***“Messa in produzione del Pozzo Pergola 1 e  
realizzazione della condotta di collegamento  
all’Area Innesto 3”***

**NOTA TECNICA OSSERVAZIONI AL  
PREAVVISO DI PARERE NEGATIVO**

**(Prot. m\_amte.DVA.REGISTRO UFFICIALE.U.0000237.08-01-2019)**

Comune di Marsico Nuovo (PZ)

Figura 3.1: Profilo stratigrafico del Pozzo Pergola 1 con associate le permeabilità

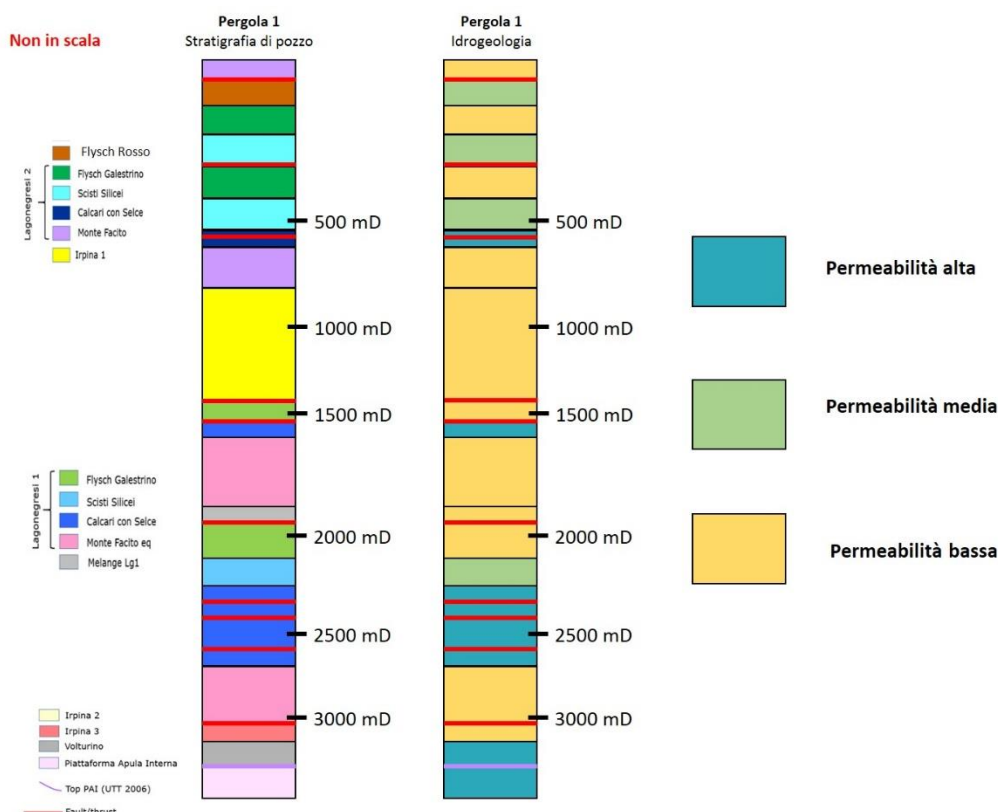
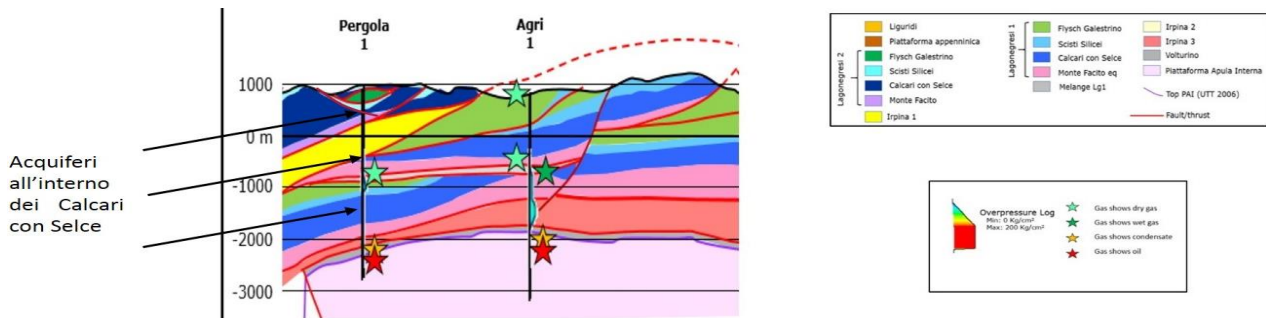
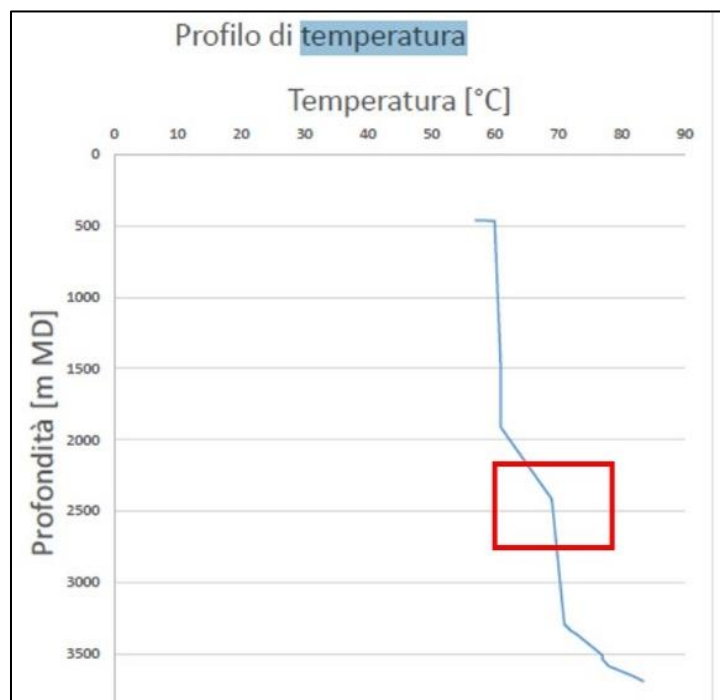
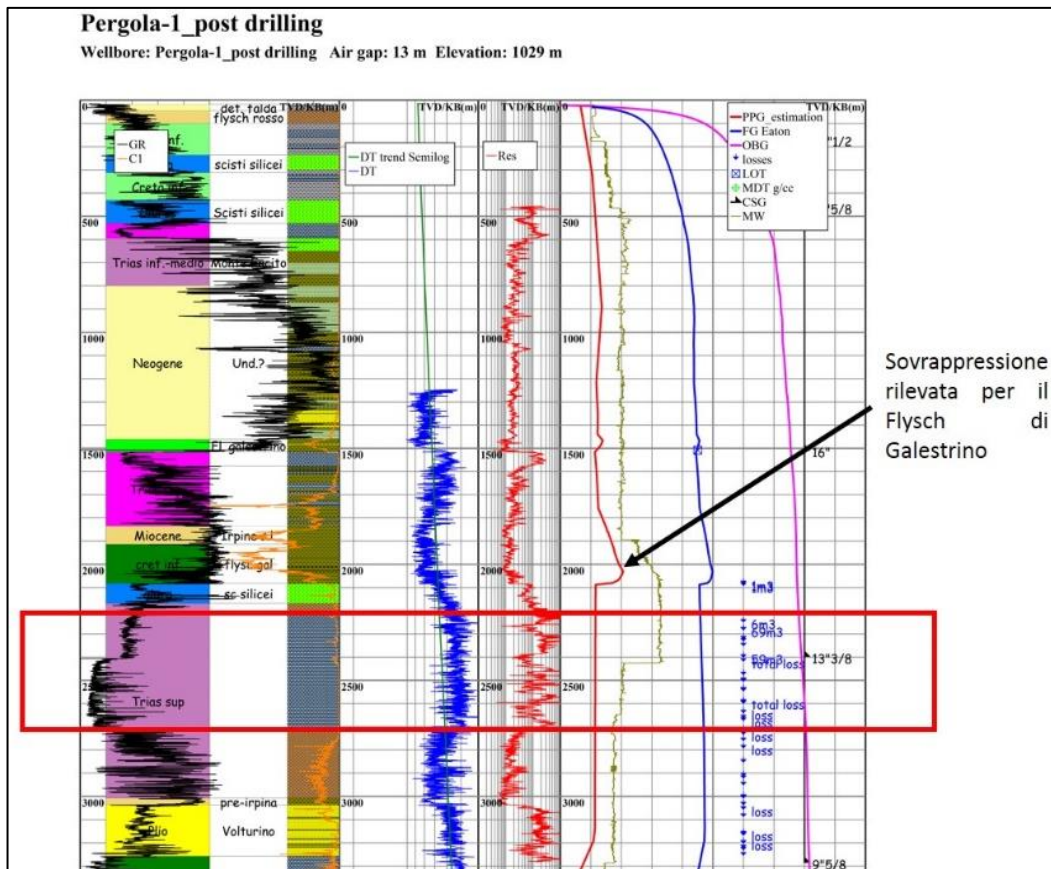
*3.1. Nel progetto non è indicata la presenza di strumenti di misura e monitoraggio sia del serbatoio produttivo (almeno fasi e composizione chimica, pressione e temperatura), sia delle formazioni e degli acquiferi soprastanti il serbatoio (composizione chimica, pressione e temperatura), sia in superficie del greggio estratto (portata, pressione, temperatura, ecc)*

Analizzando in dettaglio la stratigrafia del pozzo Pergola 1, è possibile individuare diverse Formazioni geologiche appartenenti alle principali Unità presenti in Appennino Meridionale. Le ripetizioni di serie e le variazioni di spessore osservate sono compatibili con il complesso assetto geologico-strutturale che caratterizza la Val d’Agri ed in particolare il settore analizzato.

Integrando le informazioni geologiche di tipo strutturale ed operativo acquisite durante le fasi di perforazione del pozzo, l'acquifero più importante, in termini di dimensioni, rinvenuto è rappresentato dai **Calcarei con Selce** appartenenti all'Unità Lagonegrese 1, incontrato a 2220 metri da p.c. con una base a 2700 metri dal p.c. Questa Formazione, date le sue caratteristiche, presenta un'alta permeabilità secondaria. A questa quota i Calcarei con Selce risultano confinati tra le Formazioni degli Scisti Silicei e della Monte Facito, entrambe con una bassa permeabilità.

Per quanto riguarda l'acquifero più profondo, in termini di isolamento la tenuta è garantita dal sovrastante Flysch Galestrino (top 1910 metri da p.c./bottom 2080 metri da p.c.), sia per quanto riguarda la componente litologica (principalmente argilliti/siltiti) che per la sovrappressione rilevata, con valori pari a 1.21 g/cc del Galestrino contro 1.03 g/cc dei Calcari con Selce. Il valore di temperatura di questo intervallo (circa 65-70°C) rende tale acquifero non potenzialmente sfruttabile per scopi potabili ed irrigui. Tali informazioni sono derivanti dai profili acquisiti in pozzo.
